**Aménagement de la rocade L2
Couverture du vallon de la Fourragère**

NOTE
à l'attention de

Monsieur Patrick GANDIL,
Directeur des routes

Affaire n° 2001-0035-02

Hypothèse 1

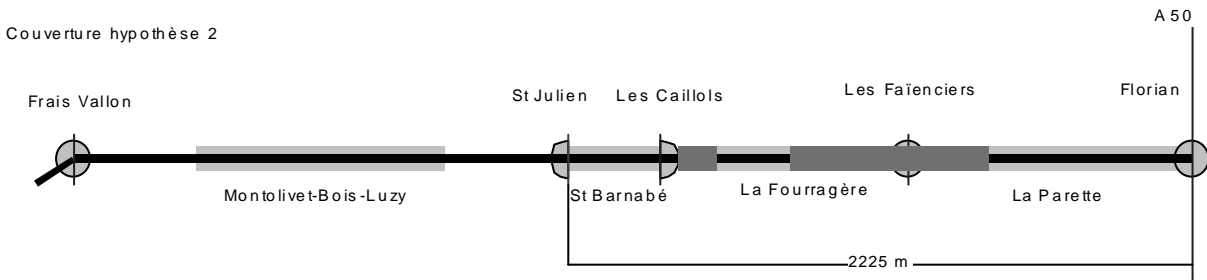
Jonction entre la tranchée couverte de St-Barnabé et celle de la Fourragère et constitution ainsi d'une seule tranchée couverte de 1 378 m.

L'installation d'une ventilation longitudinale supplémentaire est suffisante.

Cette solution paraît de ce point de vue la moins difficile à réaliser. Mais, il faut la rendre compatible avec l'échangeur des Caillols.

Hypothèse 2

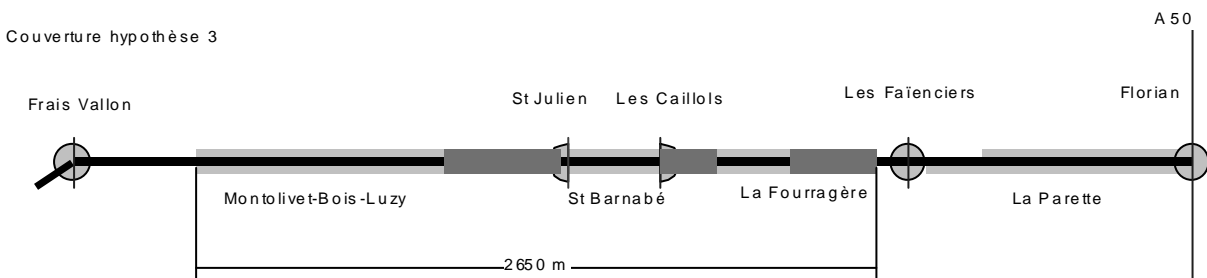
Jonction entre les tranchées couvertes de St-Barnabé et de la Fourragère comme précédemment et entre celle de la Fourragère et celle de la Parette avec constitution d'une seule tranchée couverte de 2 225 m.

C'est la solution de couverture de la traversée du vallon de La Fourragère, réclamée vivement par les riverains. Elle est plus complexe à réaliser.

Il est nécessaire de prévoir un puits de ventilation au milieu de la tranchée couverte et l'installation d'une ventilation longitudinale renforcée. L'implantation de ce puits pourra s'effectuer sur la dalle de couverture ou sur le côté est de l'autoroute.

Hypothèse 3

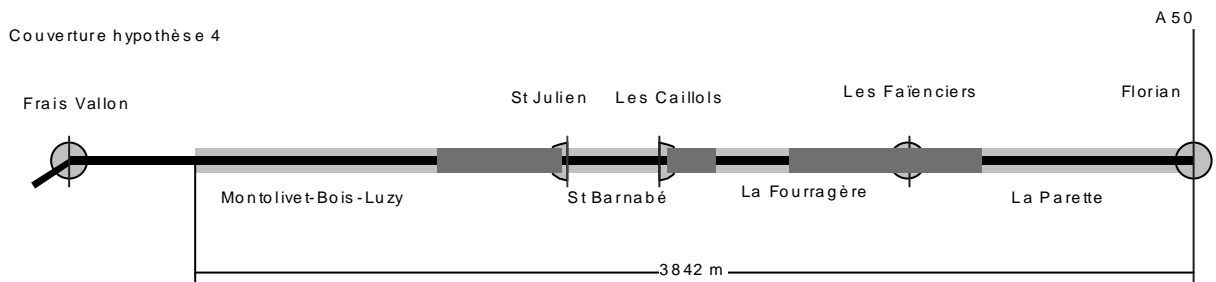
Jonction entre les tranchées couvertes de Montolivet - Bois-luzy, de St-Barnabé et de la Fourragère avec constitution d'une tranchée couverte de 2650 m.

Cette hypothèse correspondrait à la volonté de couvrir L2 de la sortie de l'échangeur des Caillols à la sortie du vallon de La Fourragère. En couvrant la fenêtre de St-Julien, les deux tranchées de Montolivet - Bois-Luzy et de St-Barnabé actuellement séparées et aérauliquement indépendantes sont réunies. Les problèmes sont alors d'une toute autre ampleur.

Il faut alors non seulement prévoir un puits de ventilation au milieu de la tranchée couverte, l'installation d'une ventilation renforcée à l'exception de la tranchée de Montolivet - Bois-Luzy où est conservée la ventilation semi-transversale au prix de la construction d'une usine supplémentaire rendue nécessaire par la nécessité de l'isoler aérauliquement.

3 planches (échelle approximative de 1/5000^e) - rétablissement des communications et zonage du POS dans le secteur de la Fourragère.

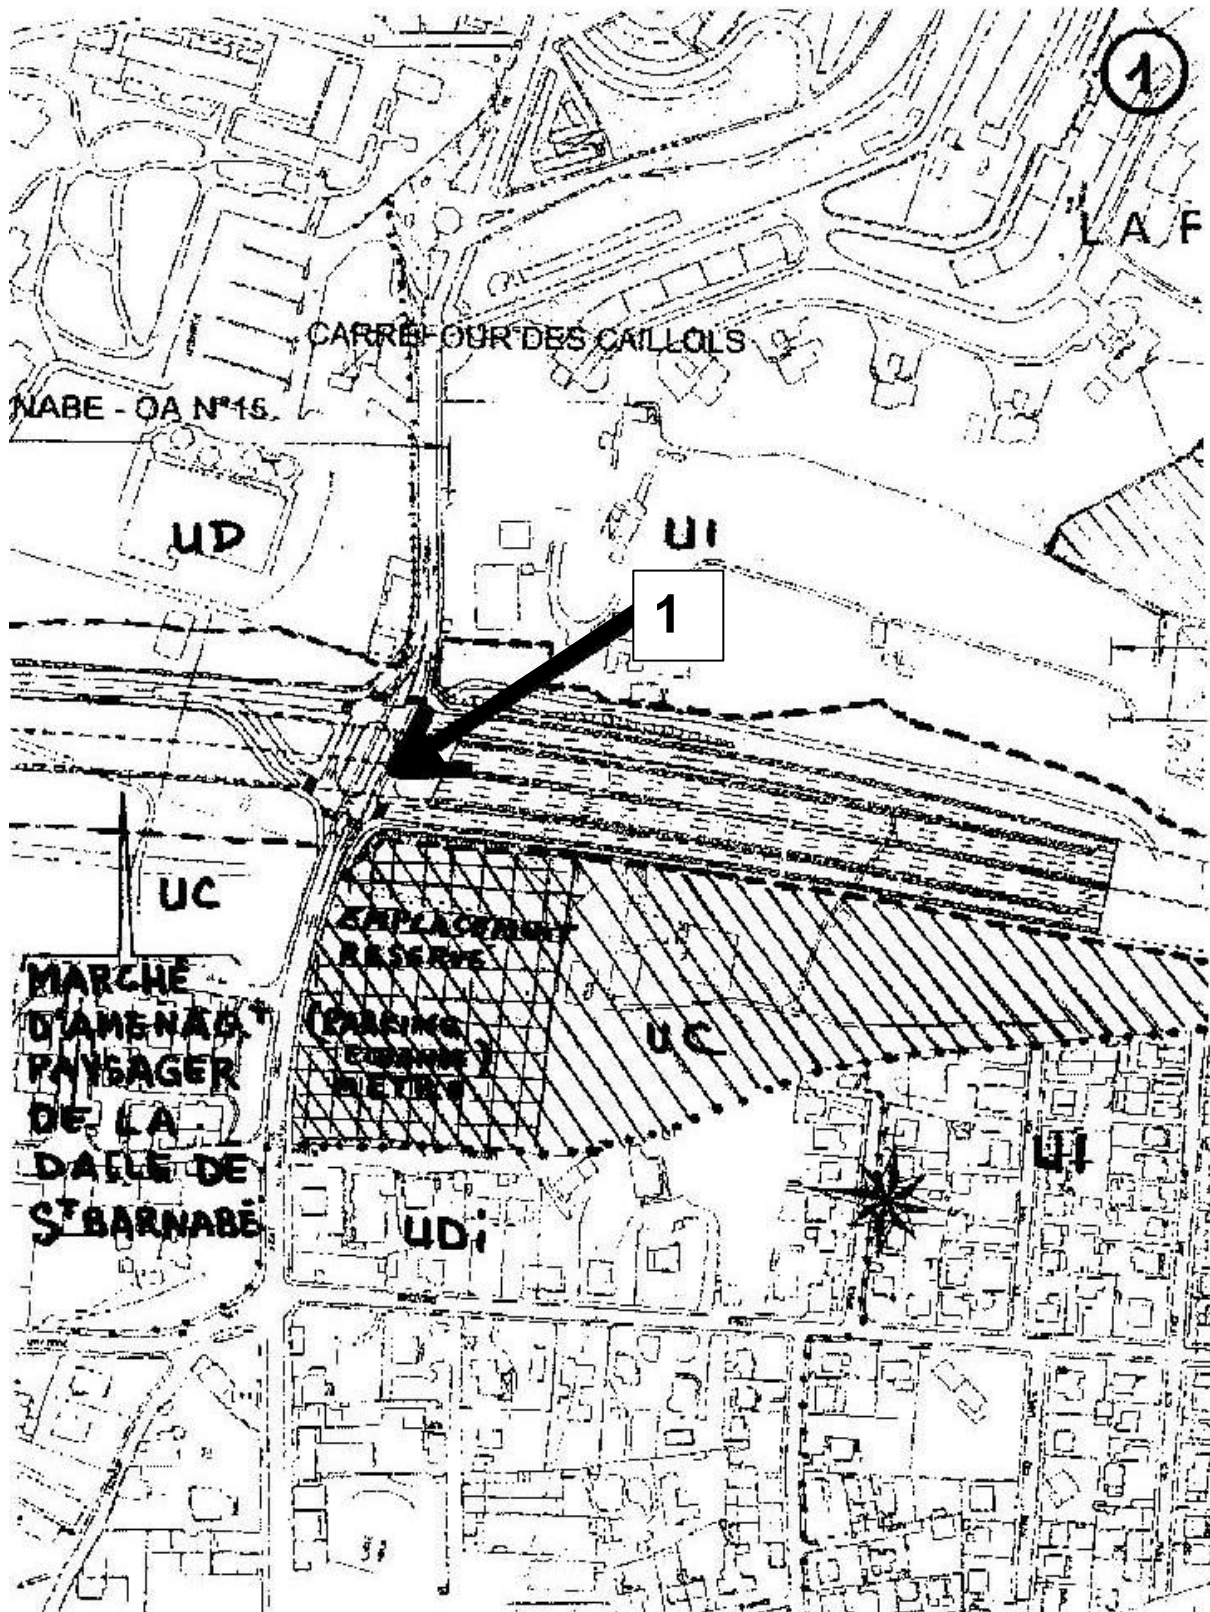
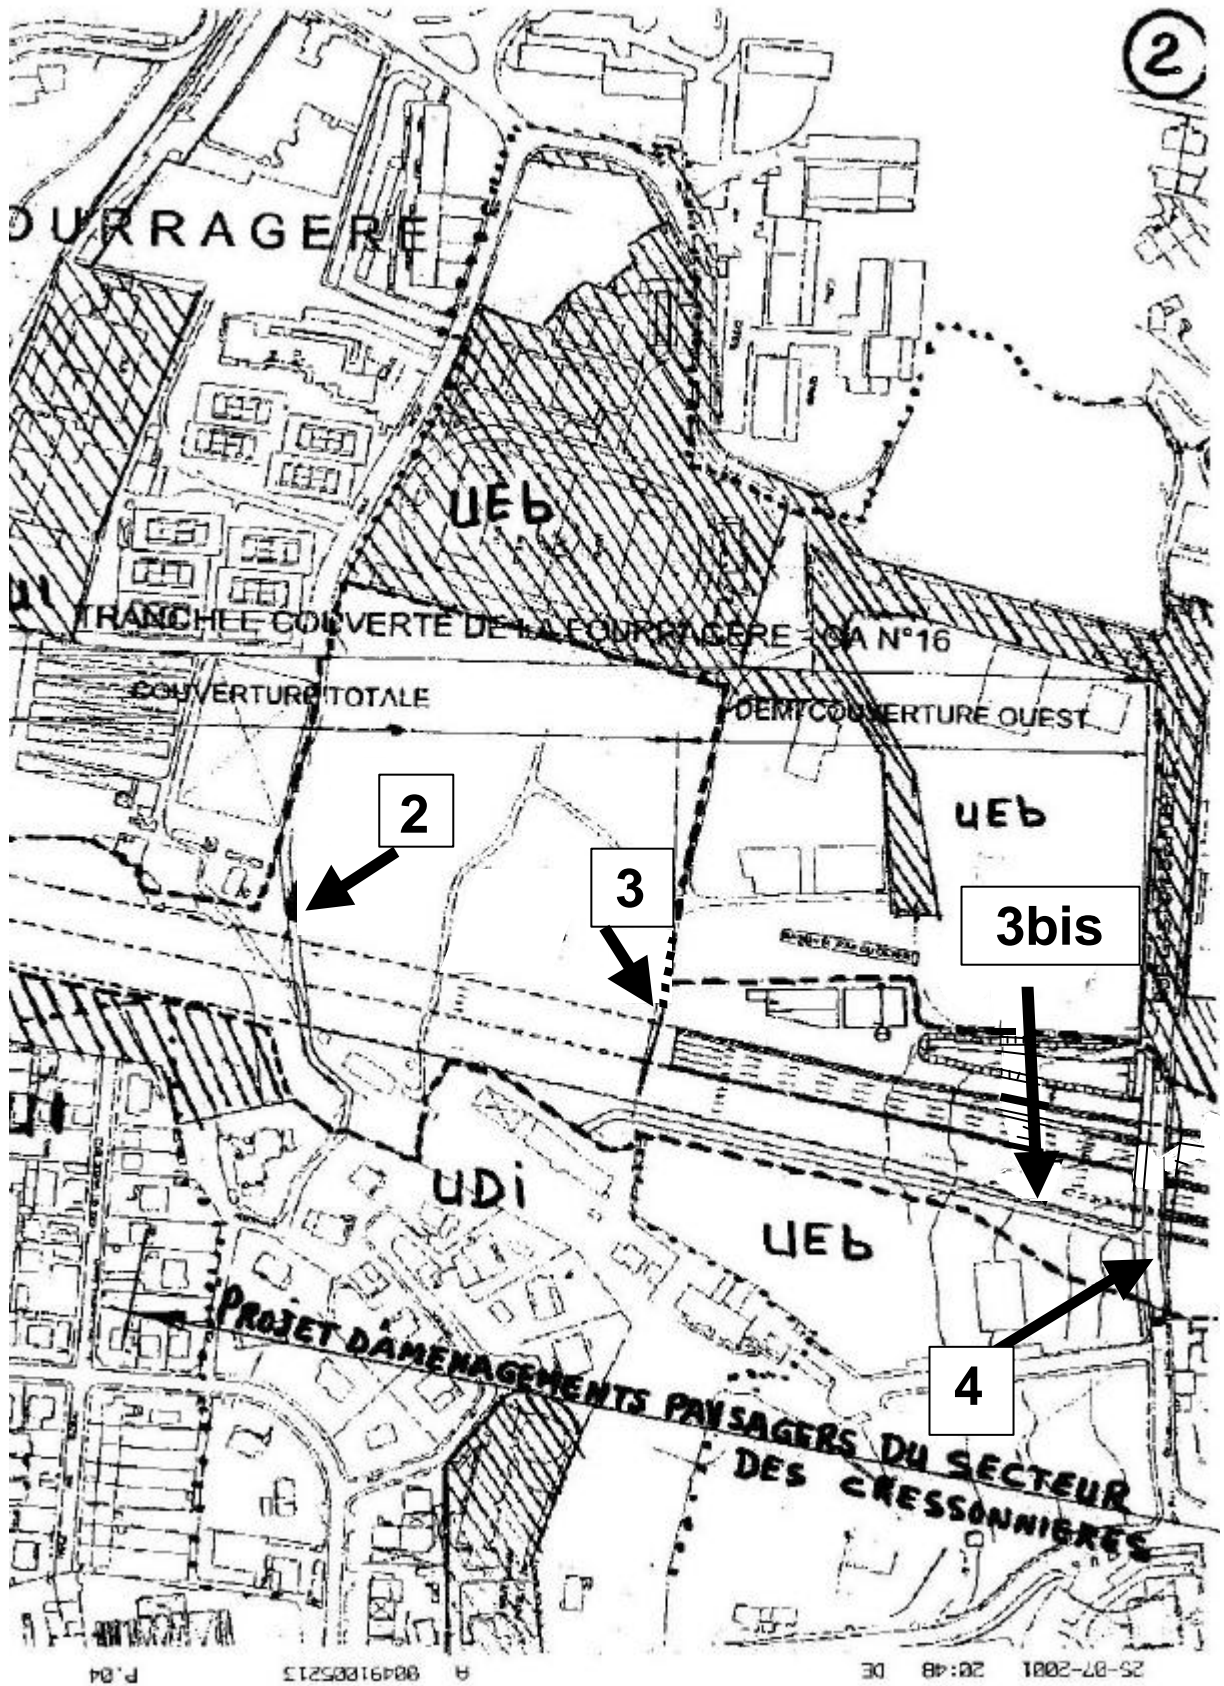
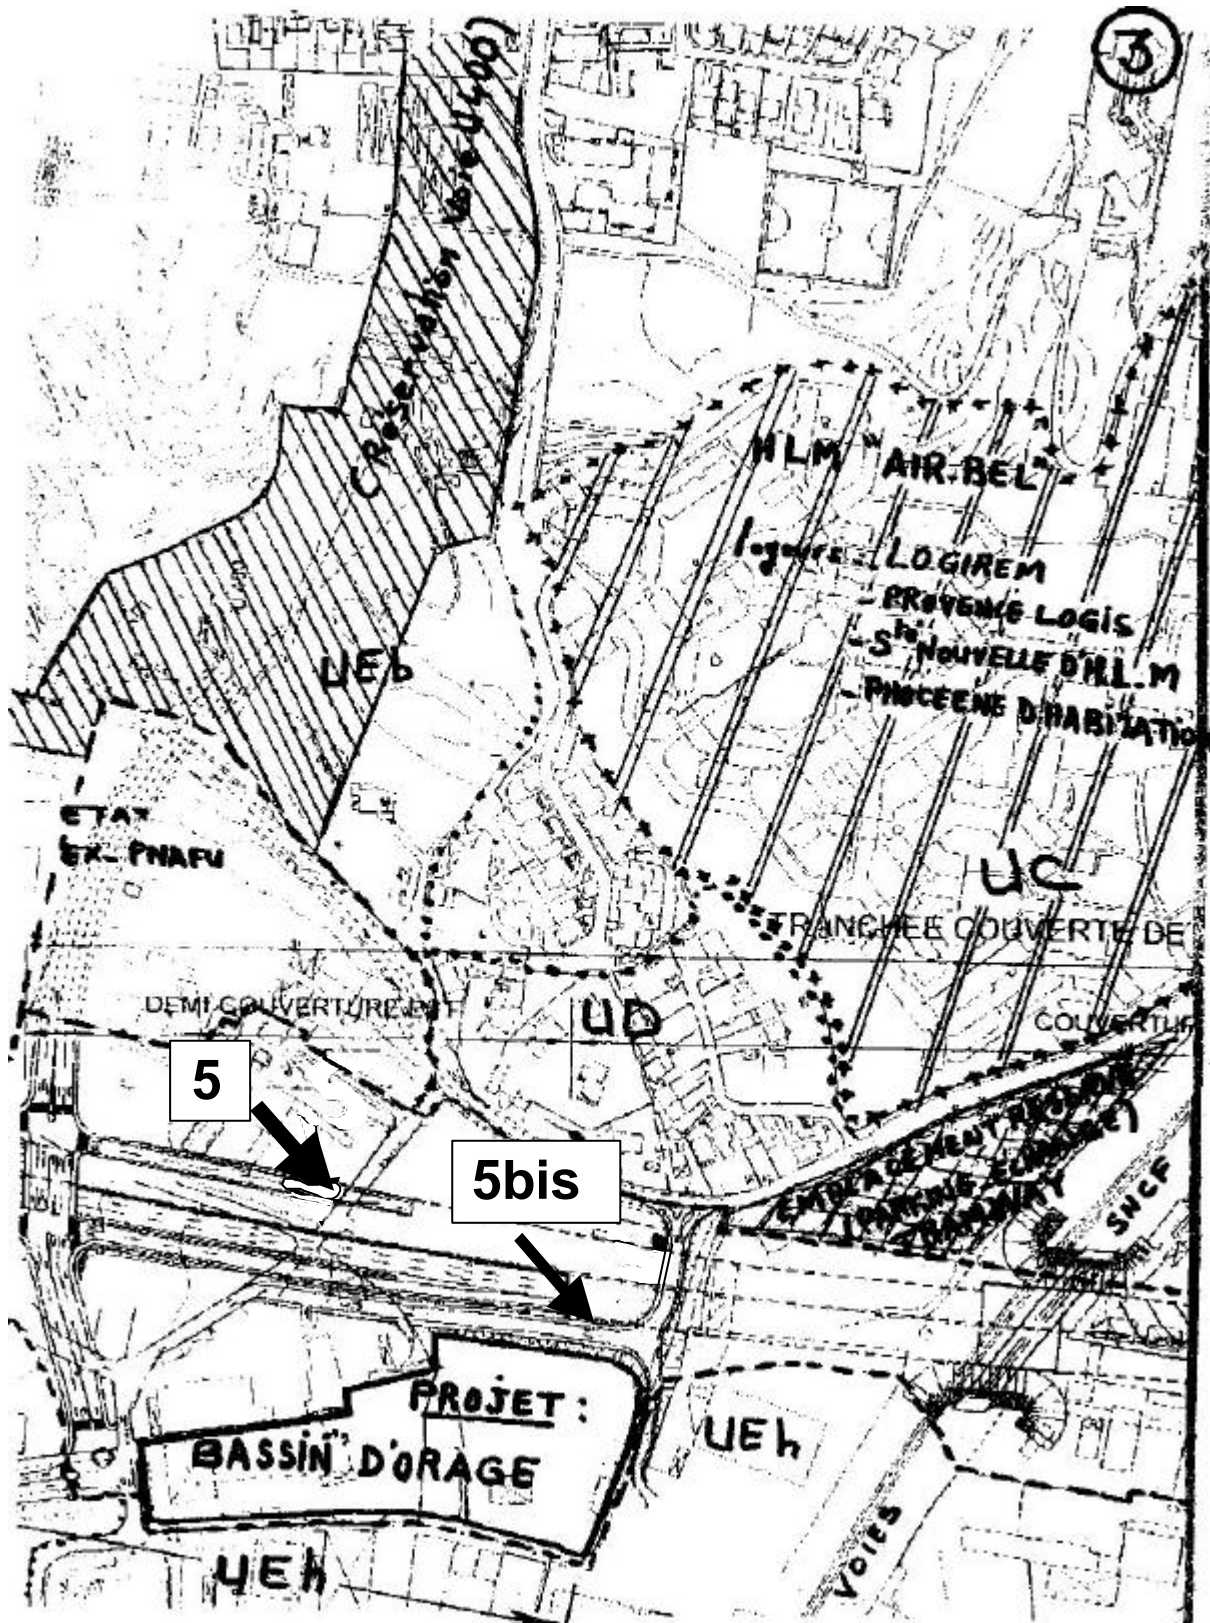
Entre l'avenue Saint-Julien/avenue du 24 avril 1915 au nord et la rue Saint-Pierre/avenue J. Lombard (au-delà de la voie ferrée) au sud, on compte actuellement cinq voies traversantes, respectivement marquées de 1 à 5 sur le plan joint en annexe, qui sont toutes soit maintenues soit rétablies à proximité. Ainsi :

- l'avenue des Caillols (marquée n°1) est maintenue ;
- la traverse de Garlaban (marquée n°2), liaison piétonne située dans le prolongement de l'avenue Van Gogh, est maintenue ;
- la voie (marquée n°3), située dans le prolongement de la rue Louis Reybaud, a pour objet de désenclaver des bâtiments d'activités professionnelles (bâtiments « Lahayvilla »). Elle doit être soit maintenue soit remplacée par une voie nouvelle figurée sur le plan (marquée 3bis), longeant la rocade L2 sur les terrains Etat et débouchant au sud sur la rue Gaston de Flotte ;
- la rue Gaston de Flotte (marquée n°4) est maintenue ;
- le chemin de la Parette (marqué n°5) doit être remplacé par une voie nouvelle (marquée n°5 bis) qui franchira l'emprise de la L2 un peu plus au sud.

La seule suppression que l'on puisse noter concerne un chemin de terre anciennement dévolu au désenclavement de bâti aujourd'hui démolé dans le cadre de la réalisation de la L2 et ainsi devenu inutile (marqué « A »).

A l'inverse, il peut être observé qu'un nouveau franchissement est prévu dans l'avenir, celui de la U400, importante voie de liaison est-ouest à maîtrise d'ouvrage communale. Cette voie future est figurée sur le plan entre la rue Gaston de Flotte et le chemin de la Parette.
